**Упрощение правил ООН, касающихся  
освещения и световой сигнализации**

### **Предложение по внесению исправлений в Правила № [148] ООН (устройства световой сигнализации)**

**Представлено неофициальной группой по упрощению правил,  
касающихся освещения и световой сигнализации (НРГ по УПО)\***

**Сила света боковых габаритных огней**

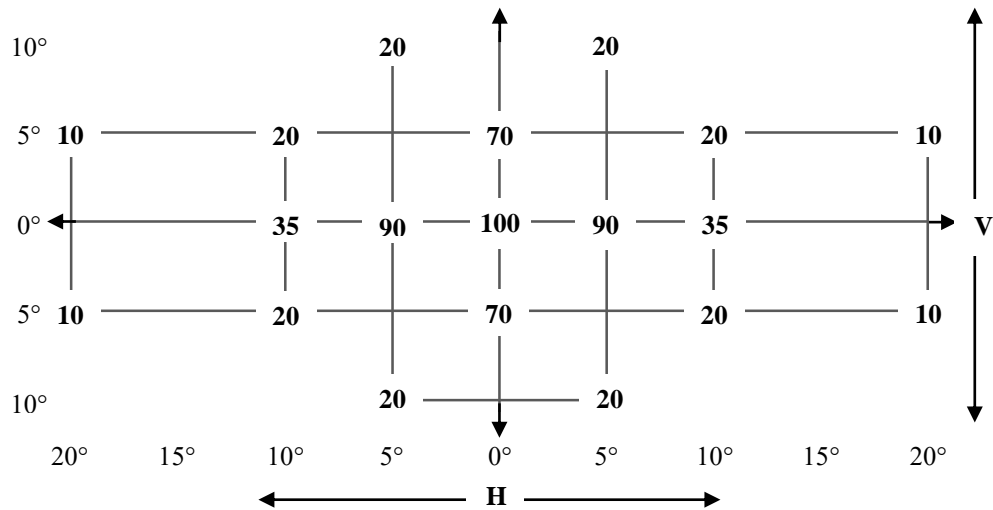
Пункт 5.7.1, таблицу 9 изменить соответствующим образом:

1. В таблице 9 ссылка на сноску 1 представляет собой опечатку, которую следует исключить.
2. На рис. А3-1 в тексте документа ECE/TRANS/WP.29/2018/157 на английском языке содержатся дополнительные знаки, которые следует удалить.

Категория бокового габаритного огня		SM1	SM2
...			
Максимальная сила	В пределах конкретного углового поля <sup>1</sup>	25,0 кд	25,0 кд
...
